Gemeinde Immenstaad - Bebauungsplan „Seelbachstraße, Fa. SpaceTech – 1. Änderung“

Beteiligung der Öffentlichkeit und der Träger öffentlicher Belange gem. § 4 (1) Nr. 1 BauGB vom 06.12.2021 bis 14.01.2022

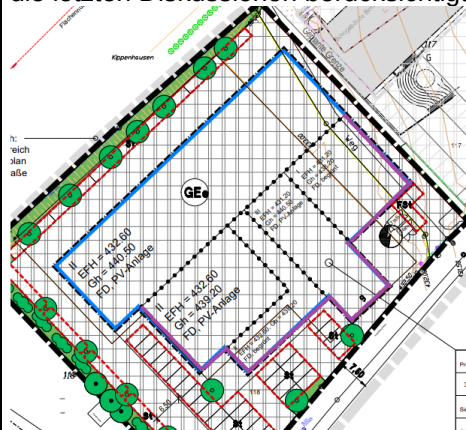
2.3. [REDACTED] Eingang per E-Mail: 14.01.2022			
	[...] hiermit möchte ich zu folgenden Punkten Stellung nehmen: Immissionen: Bisher musste das Eingeschränkte Gewerbegebiet immer mit Werten von Tagsüber 60dba und nachts 45dba eingehalten werden. Daher bitten wir, dies auch weiterhin wieder so Festzusetzen. Bei der damaligen Planung 2007 des Bebauungsplanes wurde extra auf die Schutzwürdigkeit der angrenzenden Grundstück und des Dorfers in Richtung Süden hingewiesen.	Siehe hierzu die Bewertung der Stellungnahme 2.2. In Richtung der angrenzenden Bebauung müssen die genannten Immissionsgrenzwerte eingehalten werden (Tags / nachts 60 / 45 dB(A).	Nicht erforderlich
	Rechtsplan: Im Falle der zeichnerischen Gestaltung des Rechtsplanes, möchten wir bitten, dass diesmal die Knödelnlinien (Rechtsplan als 15.14 bezeichnet) nun auch wirklich in sich geschlossen eingezeichnet werden. Bei der Auslegung des letzten Bauantrages gab es hier Auslegungen im Bauamt, dass eine nicht geschlossene Knödelnlinie nichts abgrenzen würde. Daher möchten wir hier Vorsorgen und zukünftige Missverständnisse vermeiden.

Hier als Bild angezeigt. Die Lila Linien sollen diese Bitte aufzeigen, das hier die Knödelnlinie nicht fertig gezeichnet ist, wenn man die letzten Diskussionen berücksichtigt. 	Die Knödelnlinie trennt das unterschiedliche Maß der Nutzungen – hier die Gesamthöhen der Gebäude – innerhalb des Baufenster ab und ist korrekt eingetragen. Das Weiterführen dieser Linie, wie im Planausschnitt lila dargestellt, ist nicht erforderlich, weil das Baufenster die weitere Abgrenzung darstellt und zusammen mit der Knödelnlinie jeweils eine in sich geschlossene Fläche darstellt.	Nicht erforderlich
